**VEŘEJNÁ ZAKÁZKA: „Rekonstrukce PČOV Kbely“**

Evidenční číslo veřejné zakázky ve Věstníku veřejných zakázek: Z2024-049402

Zadavatel Vám v souladu s ustanovením § 98 a násl. zákona č. 134/2016 Sb., o zadávání veřejných zakázek, ve znění pozdějších předpisů (dále jen „zákon“), poskytuje následující vysvětlení a změnu zadávacích podmínek obsažených v zadávací dokumentaci pro druhou fázi zadávacího řízení a jejích přílohách (dále jen „ZD“) vztahujících se ke shora označené veřejné zakázce zadávané dle zákona. **Zadavatel poskytuje toto vysvětlení ZD na základě žádosti dodavatele, kterou obdržel dne 25. 02. 2025.** Všechny zkratky či výrazy s velkým počátečním písmenem mají stejný význam, jaký je jim připisován v ZD a jejích přílohách.

#### 4.4. HPV – návrh záporového pažení

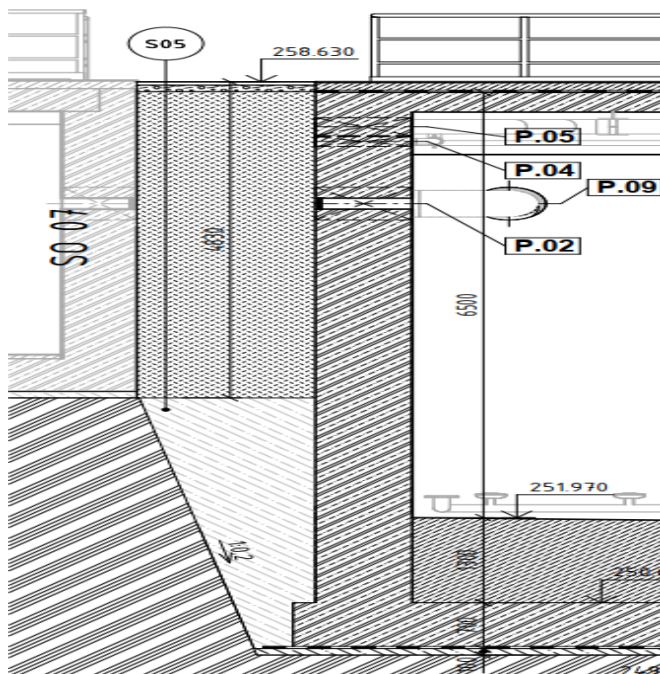
Podle rešerší uvedených v zadávací projektové dokumentaci je HPV v hloubce 2-4 m – pravděpodobně vázána na počasí a průtok vody v korytu Vinořského potoka. V TZ je uvedeno, že objekt odolá nadzvednutí vzlakem do úrovně HPV 255,73, tj. v hloubce cca 2,7 m. Uchazeč se domnívá, že v případě významnějších dešťů by HPV mohla nestoupat tak vysoko, že by nádrž mohla být ohrožena.

ZD VV počítá s čerpáním po dobu 30 d. Žádáme o vysvětlení a úpravu VV.

#### **Možné řešení:**

a) systém čerpacích studní mimo prostoru hlavní stavební jámy pro snižování HPV / drenáž základové spáry.

b) štětovnice do předvrtů

Z Doplnkového geologického průzkumu vyplývá, že skalní podloží je u obj. SO 11 v hloubce 4,5 až 5 m pod terénem. Kvarterní pokryv je tvořen hlinitými a jílovitými eolickými sedimenty. Hladina podzemní vody by se podle IG mapy měla nacházet v hloubce 2 – 4 m pod terénem, ale **průzkumnou sondou DP2 hlubokou 4,0 m nebyla zastižena**.

V soupisu prací je čerpání uvedené v pol. 1 a 2 – Doba čerpání stanovená na 30 dní je adekvátní. Jáma bude otevřená cca 3 měsíce. Dle IGP (příloha E.9) se nepředpokládá zastižení podzemní vody. Čerpání vod se tedy předpokládá jen pro případné srážkové vody ve stavební jámě.
